改善箇所説明図

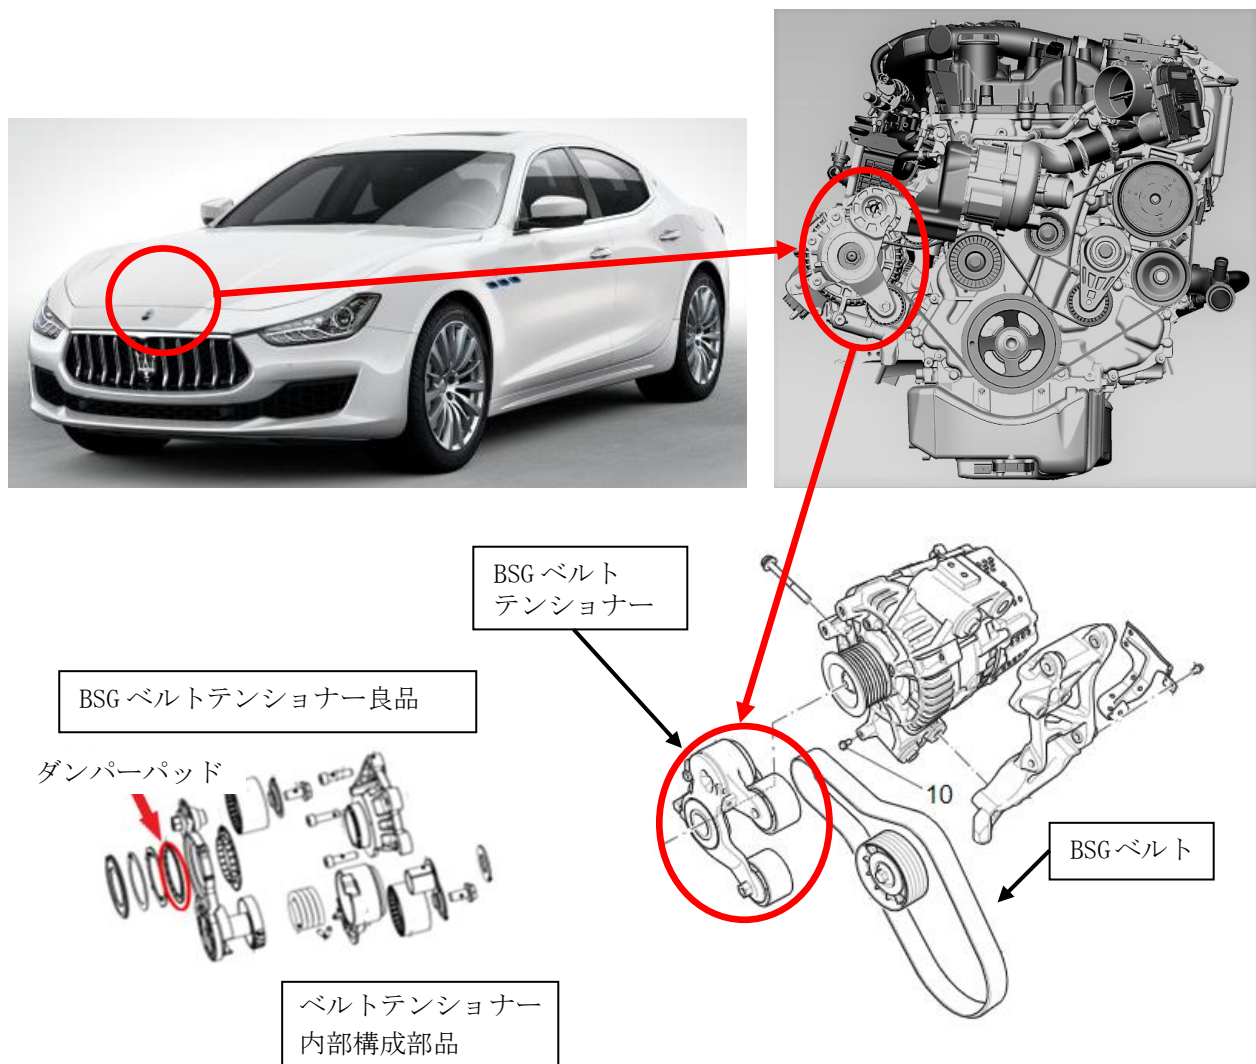
ベルト駆動スタータージェネレーター（以下 BSG という）ベルトテンショナーにおいて、製造管理が不適切なため、内部構成部品であるダンパーパッドが組み込まれていないものがある。そのため、使用過程でベルトの張力維持動作を繰り返した際のがたつきによりテンショナー内部が破損し、ベルト張力が失われ、ハイブリッドシステム警告灯が点灯し、そのまま走行を続けると、BSG の作動が停止しバッテリーの充電が行われなくなり、最悪の場合、走行不能となるおそれがある。

全車両、BSG ベルトテンショナーに刻印されたロット番号を確認し、該当するロット番号の場合には良品の BSG ベルトテンショナーに交換し、ベルトを新品に交換する。

ベルトテンショナーの打刻付近に黄色のペイントを塗布する。
